Parecer Técnico SEI-GDF n.º 4/2019 -
SEDUH/SUPLAN/COPLU/DIURB

PARECER TÉCNICO - CPA/EIV

Assunto: Análise da 5ª versão do Estudo Prévio de Impacto de Vizinhança - EIV, relativo ao empreendimento denominado "Praça Capital".

Trata o presente Parecer Técnico de 5ª análise do Estudo Prévio de Impacto de Vizinhança - EIV, do empreendimento denominado **Praça Capital**, localizado na **TRECHO 01, LOTES 630 a 780, SIA/RA XXIX - DF**.

Figura 5 - Sugestão de espacialização das diretrizes

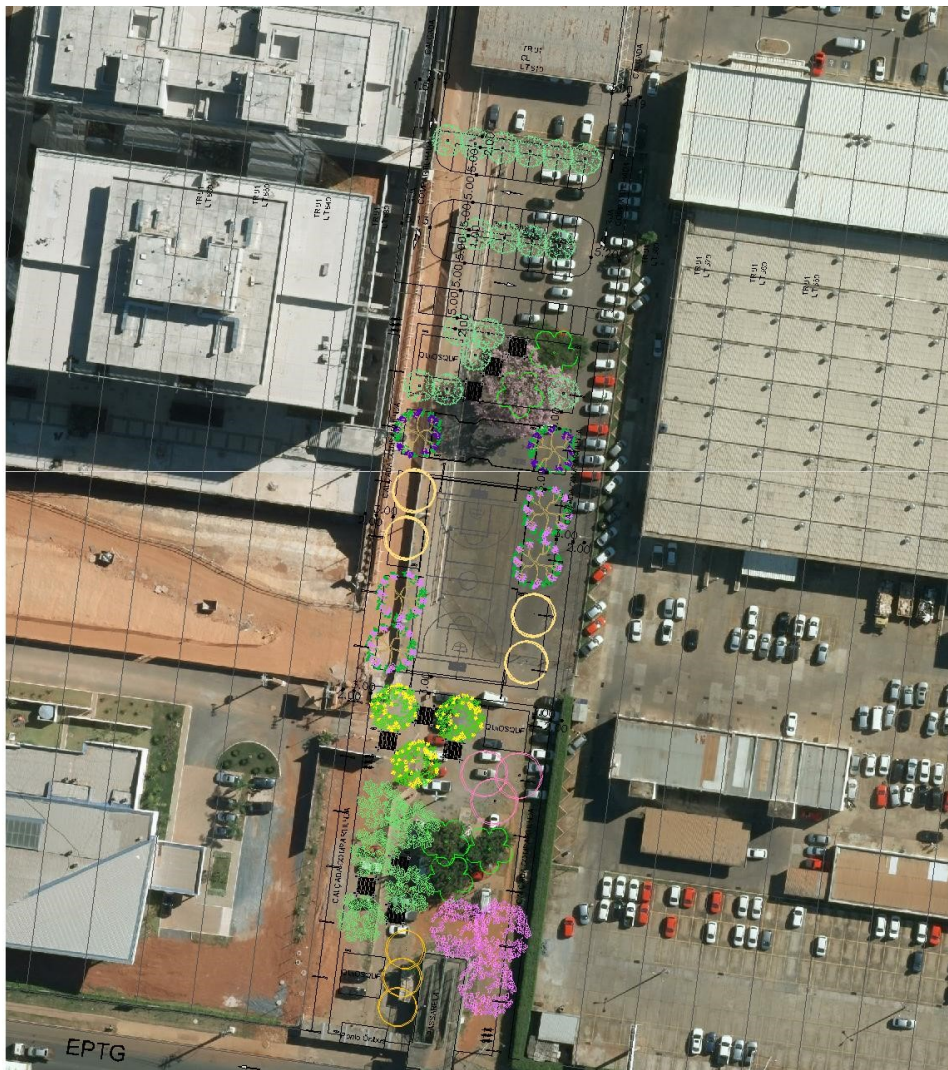
Com o objetivo de trazer efetivo uso e consequente vitalidade à área, esse espaço deverá se constituir como uma praça, a partir de projeto de paisagismo dotado de bastante arborização para tornar o local agradável e permitir uma permanência prolongada.

As áreas de convívio devem ter bancos e iluminação para utilização no período noturno. Devem ser previstos no máximo 4 quiosques, com área máxima de 60,00m² cada um deles, distribuídos da seguinte maneira: 2 quiosques próximo as paradas de ônibus e 2 quiosques próximo ao lote 610. Para tanto, o projeto de paisagismo deve contemplar a localização dos quiosques indicados neste parecer.

O projeto também deve contemplar a criação de um bolsão de estacionamento próximo ao lote 610 ocupando, no máximo, ¼ da área pública, com acesso apenas pelo trecho 1 do SIA, através de rua compartilhada nas laterais do lote 610.

Também deve ser previsto mobiliário adequado à prática de esportes, tais como quadra poliesportiva, PEC (equipamentos de ginástica), e calçadas lindeiras aos lotes 630 e 580, permitindo ligação, em linha reta, do SIA à EPTG.

Tais diretrizes podem ser espacializadas conforme figuras 5 e 6, a seguir.
